**Modulo per la presentazione delle osservazioni per i piani/programmi/progetti sottoposti a procedimenti di valutazione ambientale di competenza statale**

Presidente dell'associazione "**Fronte Sannita per la Difesa della Montagna**"

Progetto di un impianto eolico composto da 6 aerogeneratori da 6 MW ciascuno, con potenza totale di 36 MW e relative opere accessorie, ricadente nel comune di Morcone - Frazione Cuffiano, e lungo il confine dei comuni di Circello e Santa Croce del Sannio, in provincia di Benevento

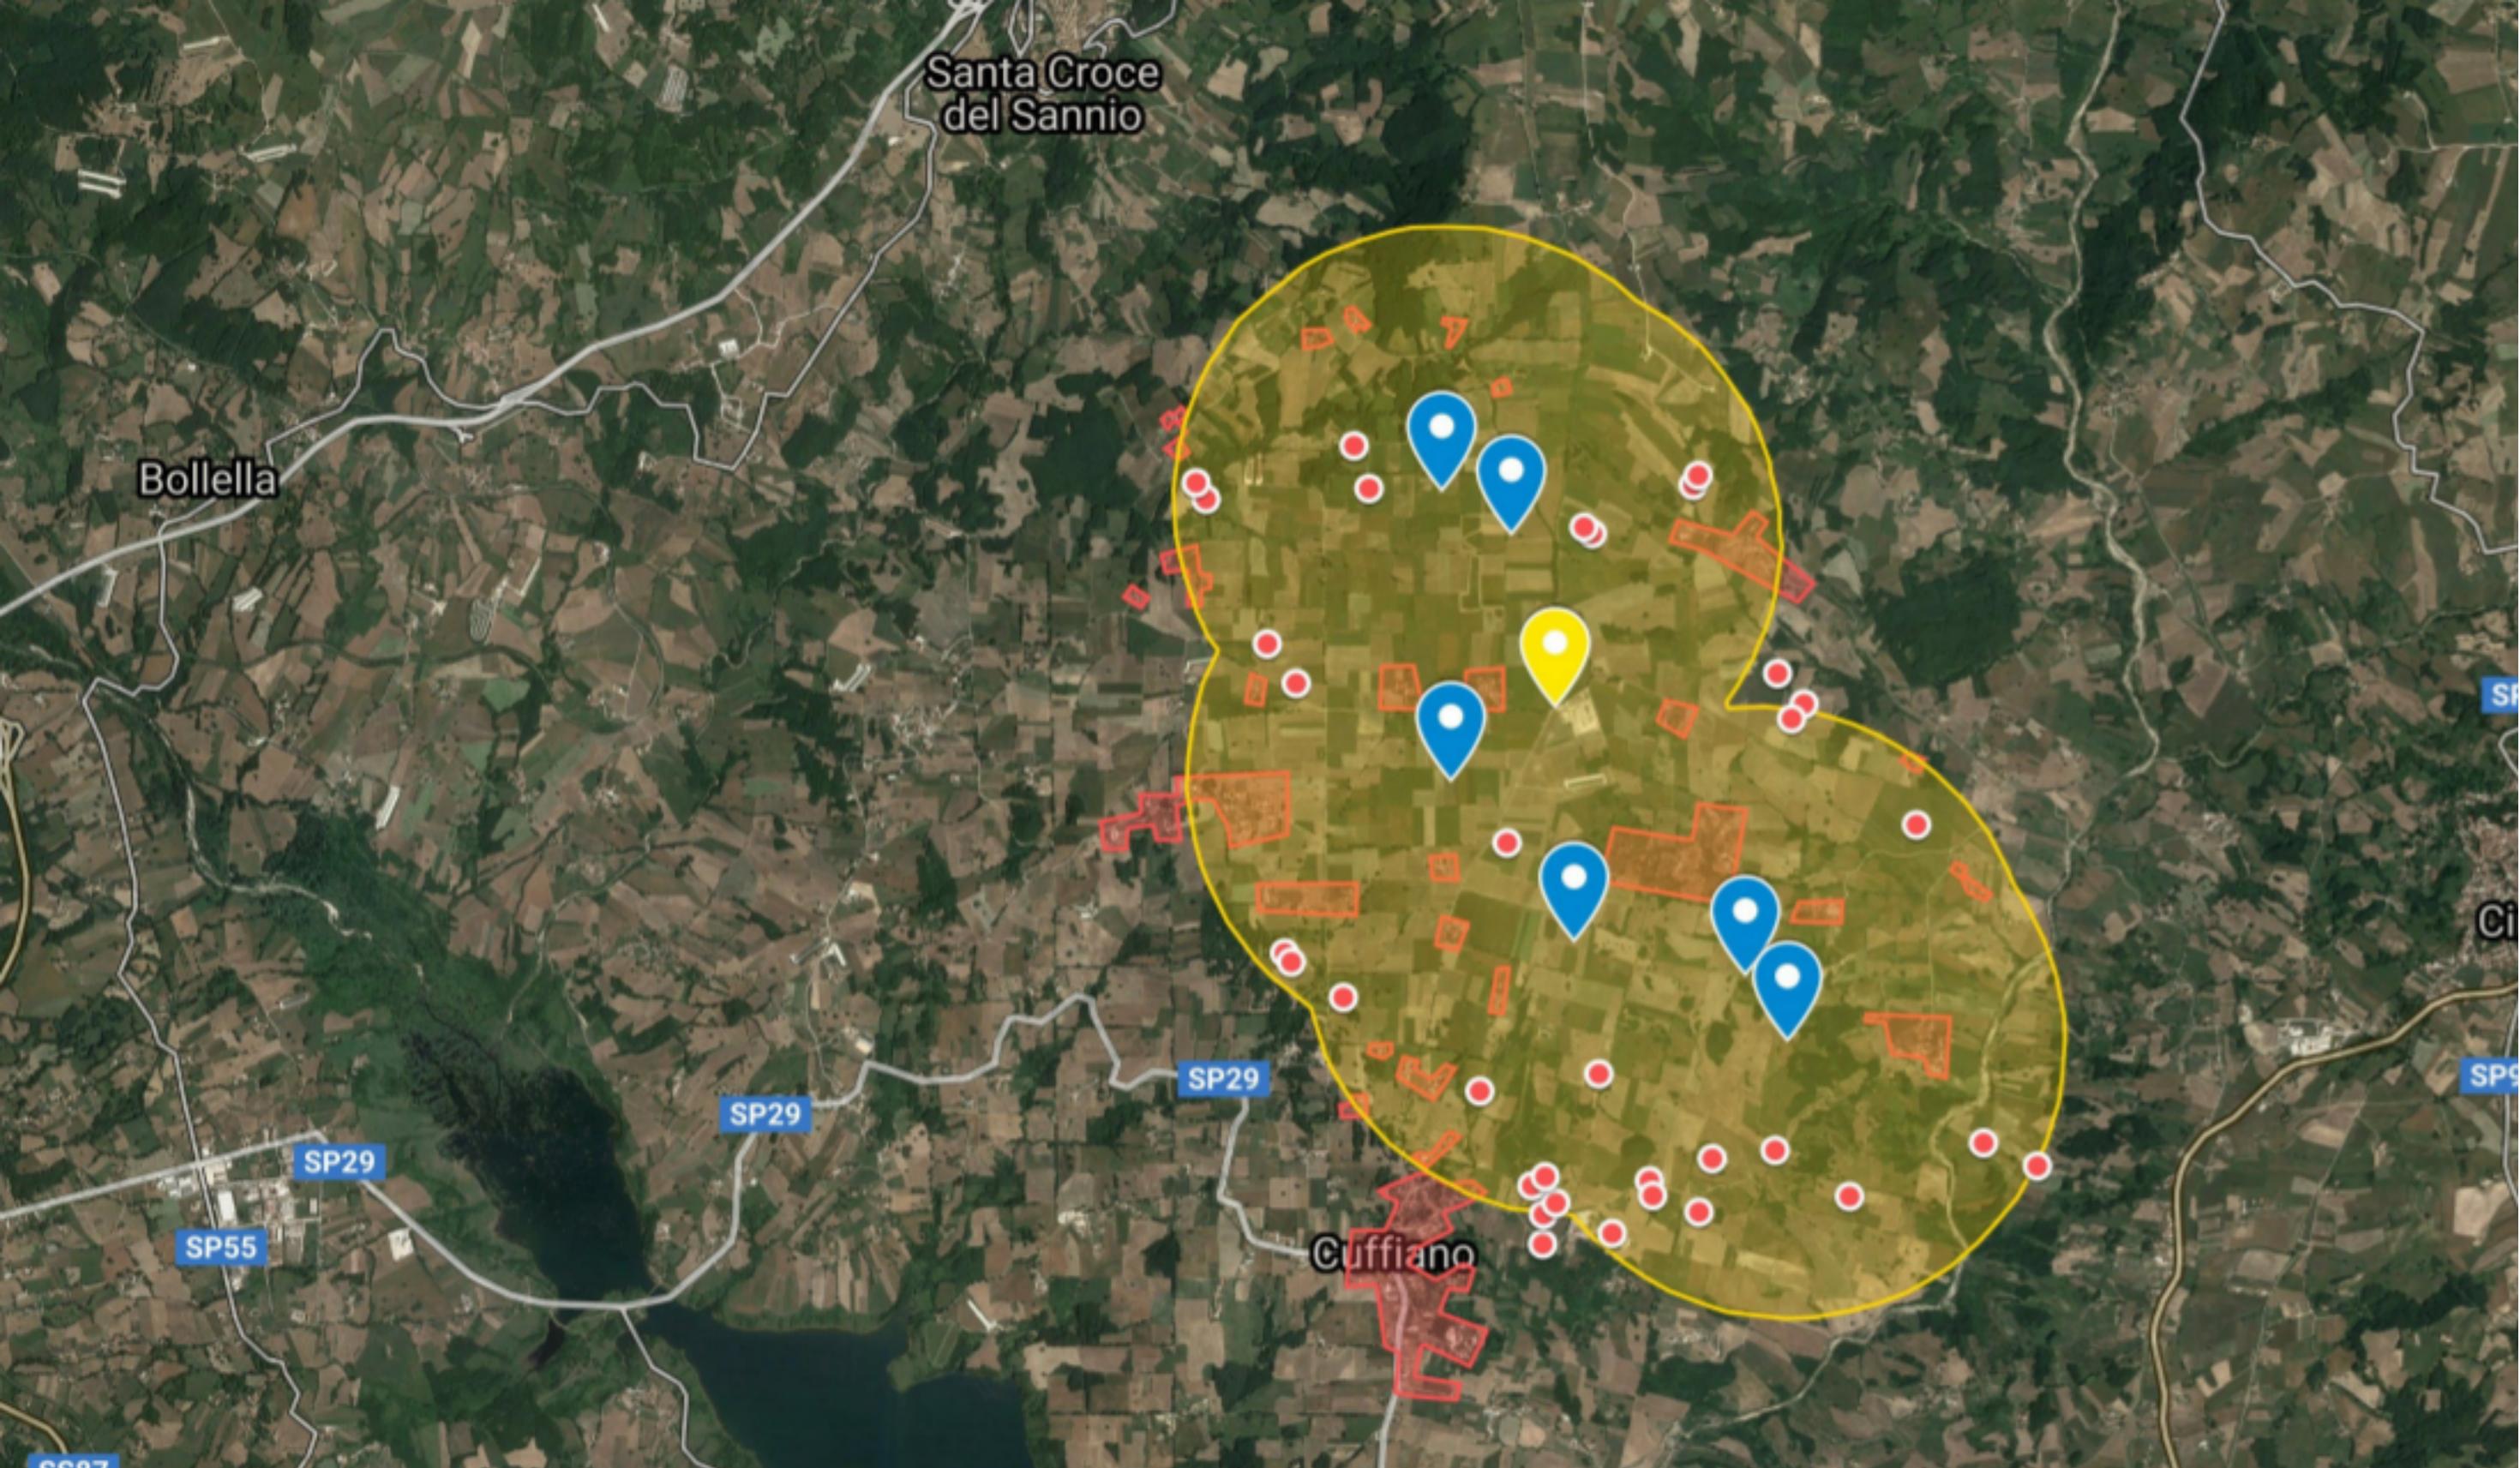
Dall’analisi delle distanze delle singole macchine eoliche con le aree urbanizzate costituite da frazioni, agglomerati di case multifamiliari e case sparse è stato verificato che non sono state rispettate le distanze minime pari a sei volte l’altezza della macchina eolica come previsto dal D.M. 10/09/2010. Considerato che le macchine eoliche sono alte mt. 200 la distanza relativa da rispettare è di 1.200 metri. Dall’elaborato grafico si può facilmente verificare l’areale di incidenza delle macchine eoliche sulla popolazione residente.

Nel rappresentazione grafica allegata si può notare come l’impianto eolico sia stato progettato in un’area completamente antropizzata e, quindi, area inidonea ad ospitare un impianto per la produzione di energia elettrica da fonte eolica.

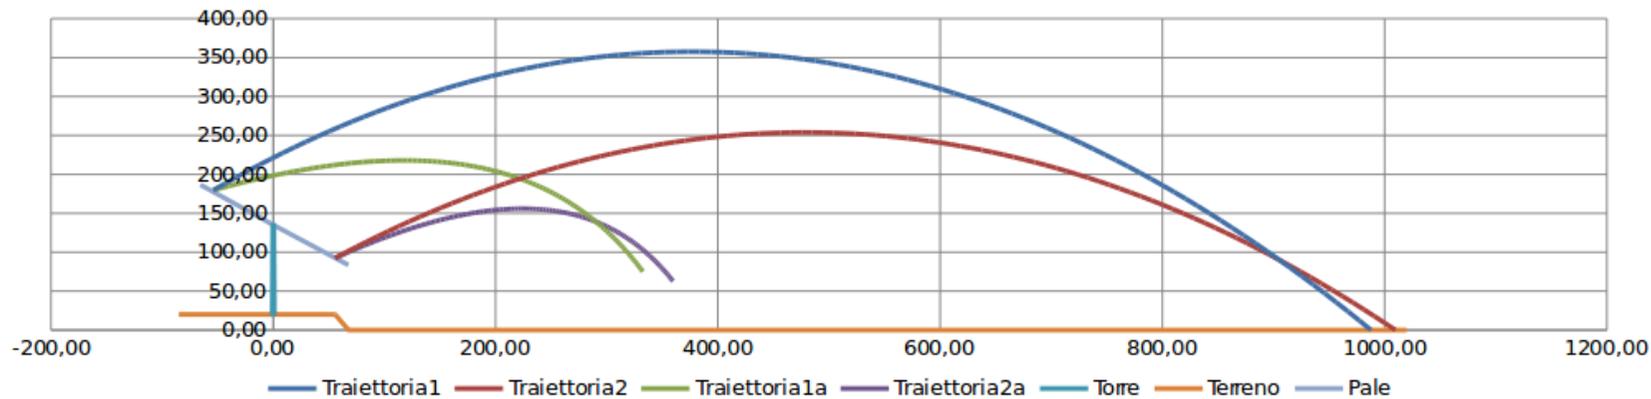
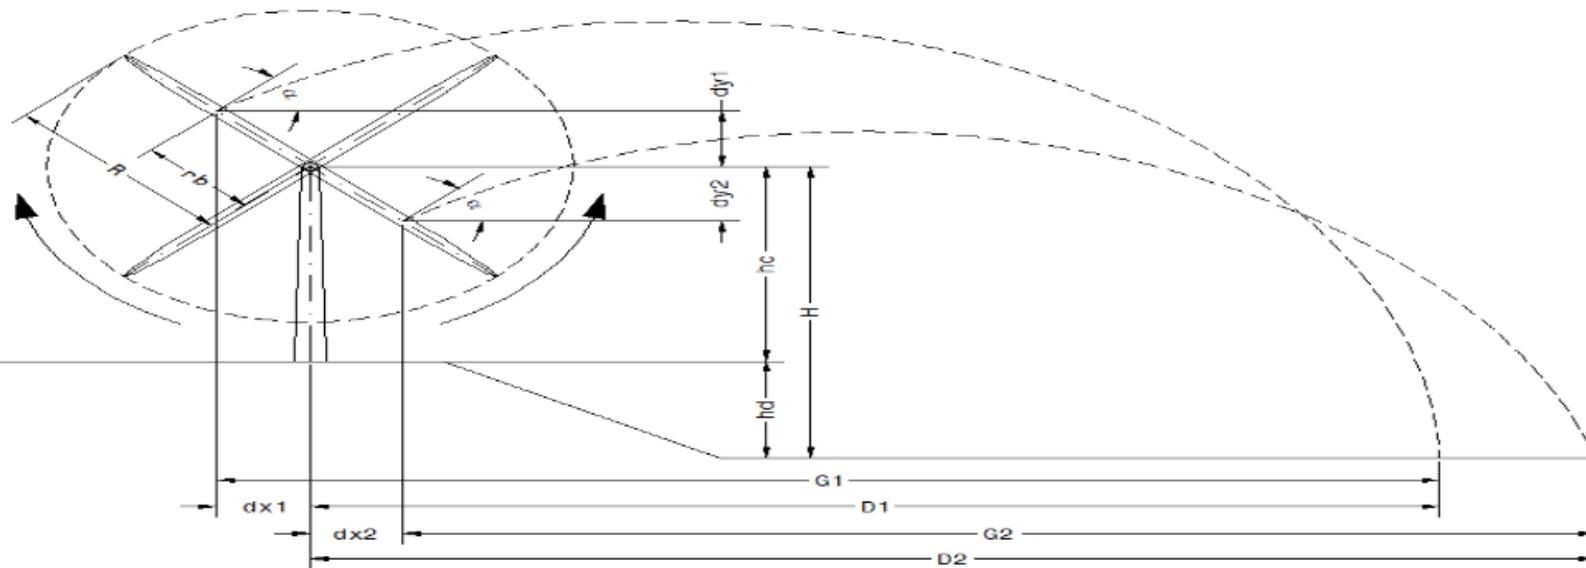
Incidenti oramai molto comuni e pericolosi sono causati dalla rottura dei meccanismi frenanti, dagli ingranaggi che fanno girare le pale velocemente senza controllo, scoppio della navicella, incendio e crollo dell’intera struttura.

Incidenti del genere sono molto frequenti ma non fanno mai parte delle relazioni sulla sicurezza delle persone e cose e sulle massime gittate.
